改善箇所説明図

改善措置の内容

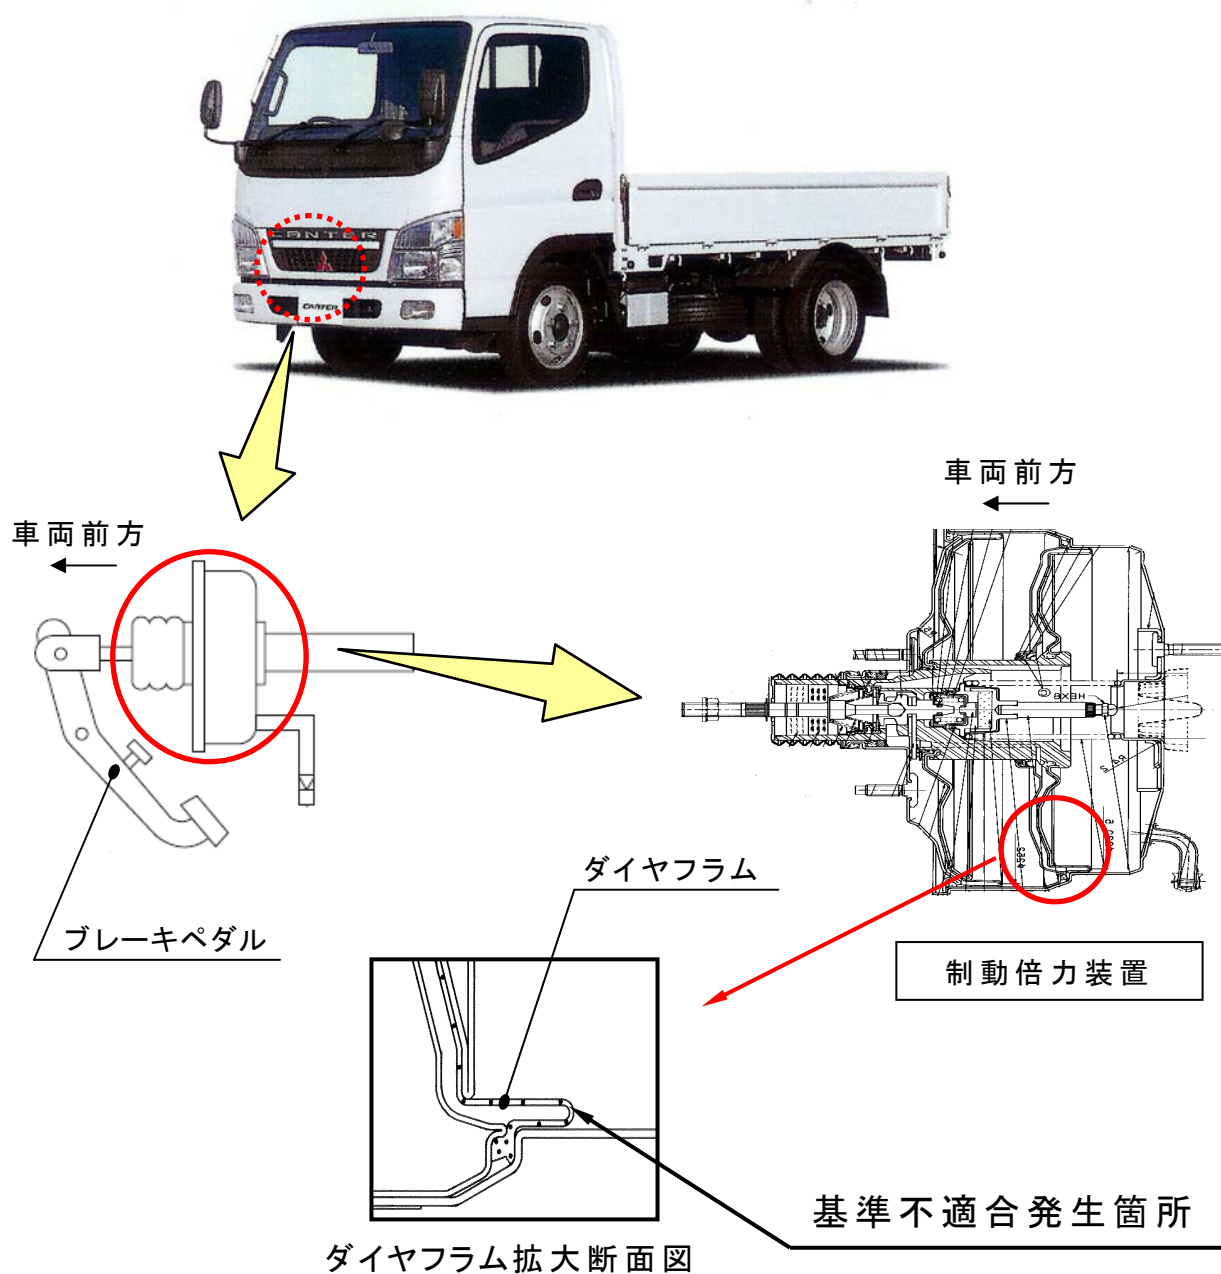
制動倍力装置の製造時に、当該装置内部のダイヤフラムに傷がついたものがある。そのため、そのままの状態で使用を続けると傷が貫通し、最悪の場合、制動力が低下するおそれがある。

全車両、制動倍力装置を良品に交換する。

注：□は、交換部品を示す。
